Samrådshandling
2018-08-14
Dnr: 2018:281

Ändring av detaljplan för Örlogsmannen 5 m.fl., etapp 1

Skeppsbron, Jönköpings kommun

Planbeskrivning

Gällande detaljplan mot Jordbrovägen

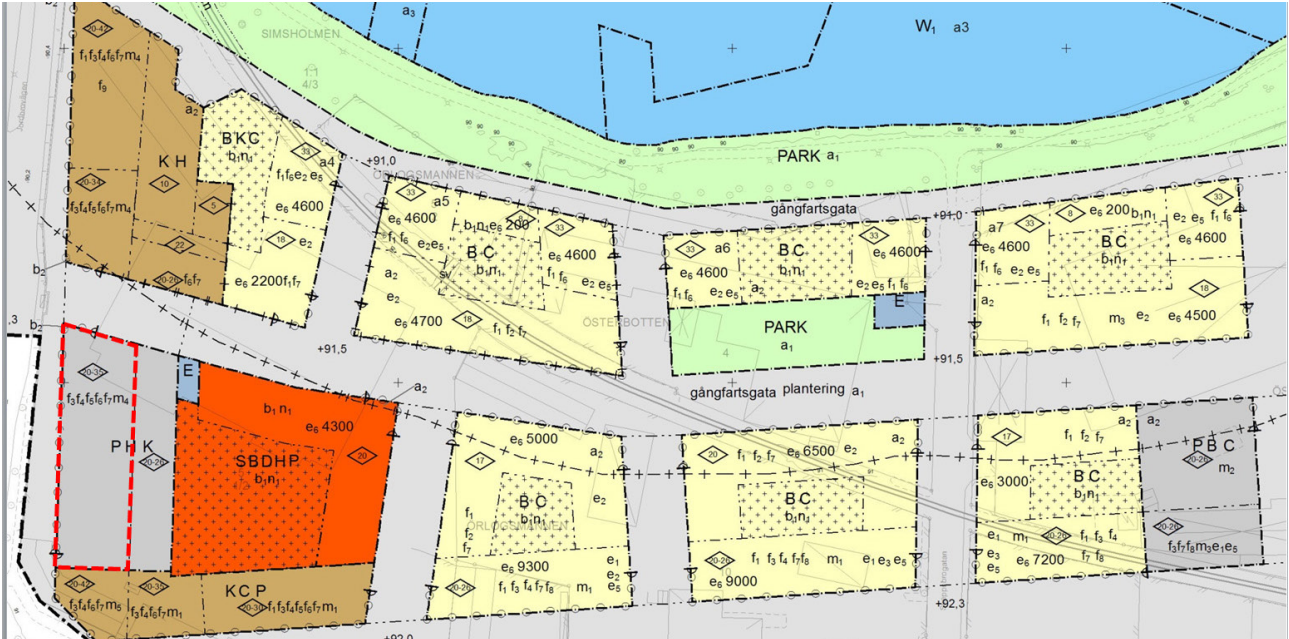
Utsnitt ur gällande detaljplan med området i kvarter 4 för ändringen markerat.

f₃ Alla fasader inklusive tak utformas med ytskikt i obrännbart material. Eventuella fönster ska vara av E30-klass men får vara öppningsbara.

f_4 Det ska finnas utrymningsmöjlighet mot gård.

f_{10} **Nya planbestämmelser i kv 4 efter ändring**
Fasader mot Jordbrovägen ska utföras med obrännbara ytskikt (klass A2) samt isolering i obrännbart material. Fönster på första och andra våningen eller minst 6 meter ovan Jordbrovägen ska vara i klass E30 men får vara öppningsbara.

f_{11} Det ska finnas utrymningsmöjlighet mot annan sida än mot Jordbrovägen.

Gällande detaljplan mot Kämpevägen

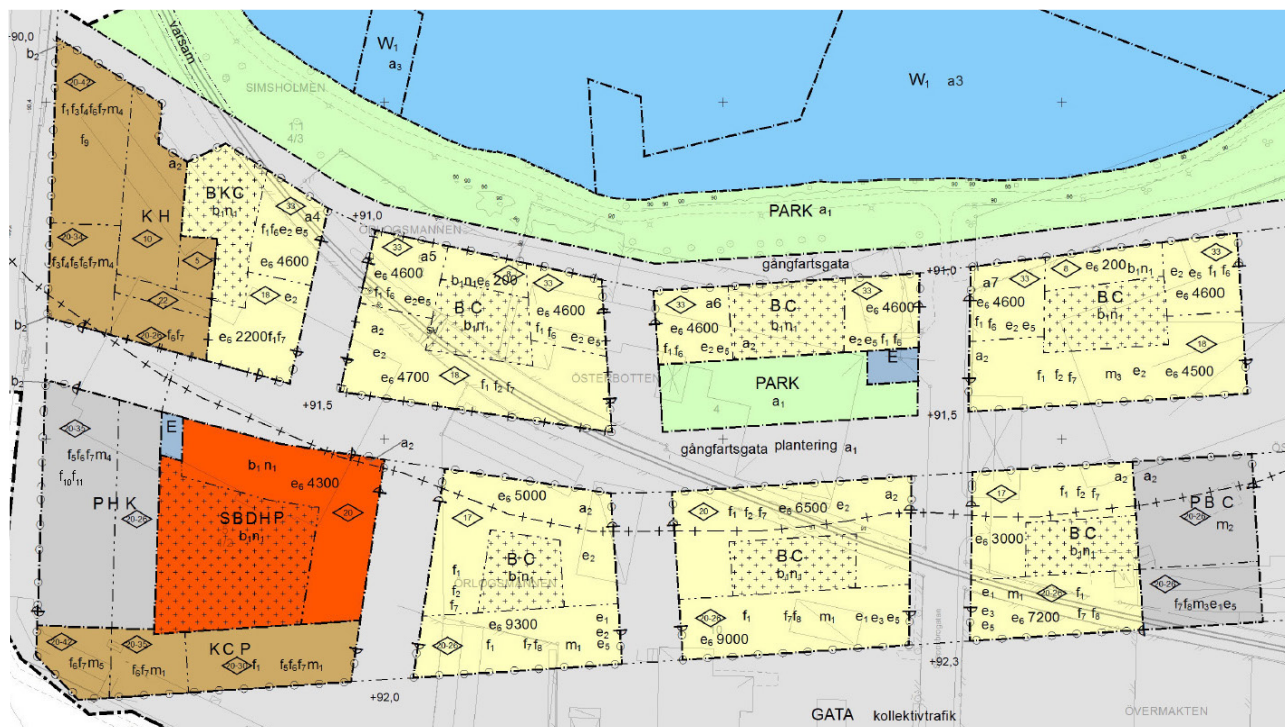
Utsnitt ur gällande detaljplan med områdena i kvarter 4, 6, 8 och 10 för ändringen markerat.

Ändringen innebär att bestämmelse f_3 och f_4 tas bort inom ovanstående område. Med anledning av att ändringen görs i egenskapsbestämmelser och inte i övrigt påverkar markanvändningen, bedöms att ändringen är förenlig med den gällande detaljplanens syfte.

Efter ändringen finns bestämmelse f_3 och f_4 endast i kvarter 3 och bestämmelse f_{10} och f_{11} endast i kvarter 4.
